## Flytec 6030 / Bräuniger IQ Compeo+

### Notes de mise à jour du logiciel

Astuce du cône au-dessus de la surface de la terre

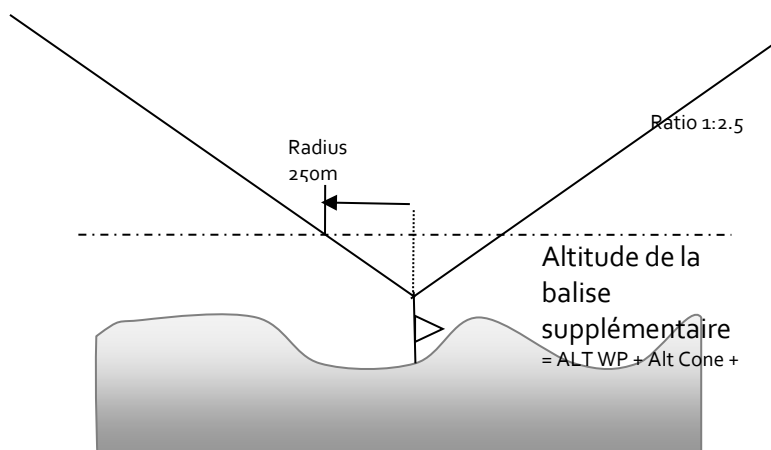
- fin conique de section de vitesse CESS. Informations supplémentaires sur la façon de régler le CESS

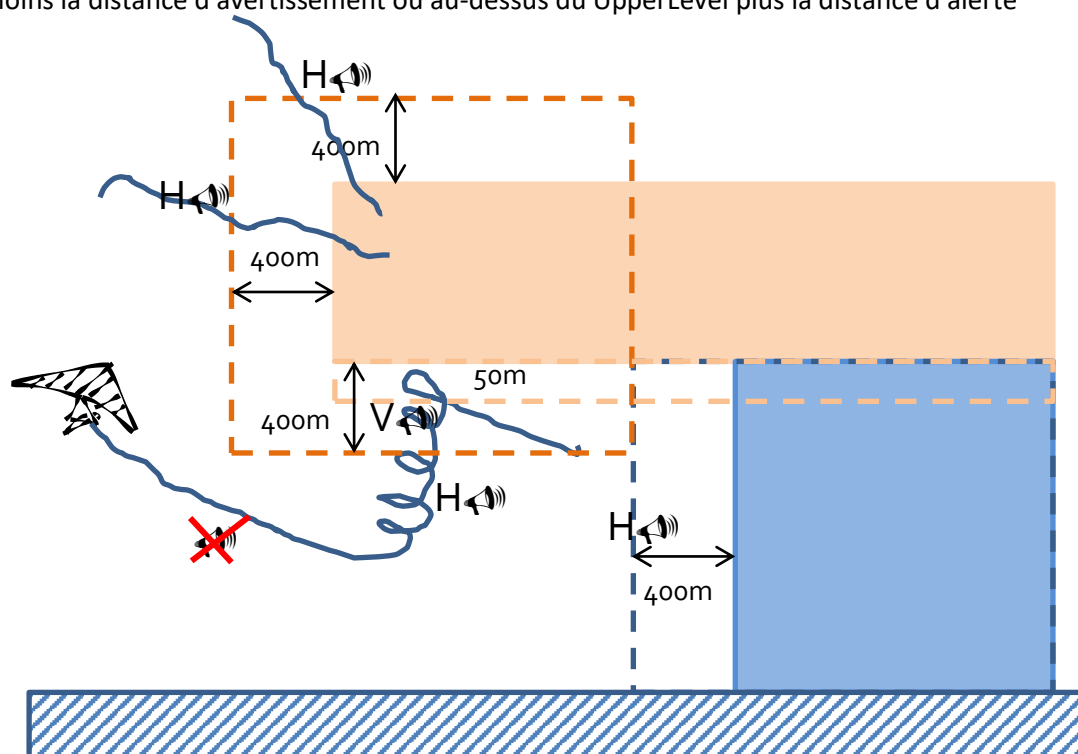
- Correction d'un bug pour les vols avec une date incorrecte. Maintenant, la date du jour de la RTC est utilisé comme moment de la détection vol.

- Après la fin du vol et le calcul de la signature, le vol terminé est enregistré sous forme de fichier IGC sur la carte SD.
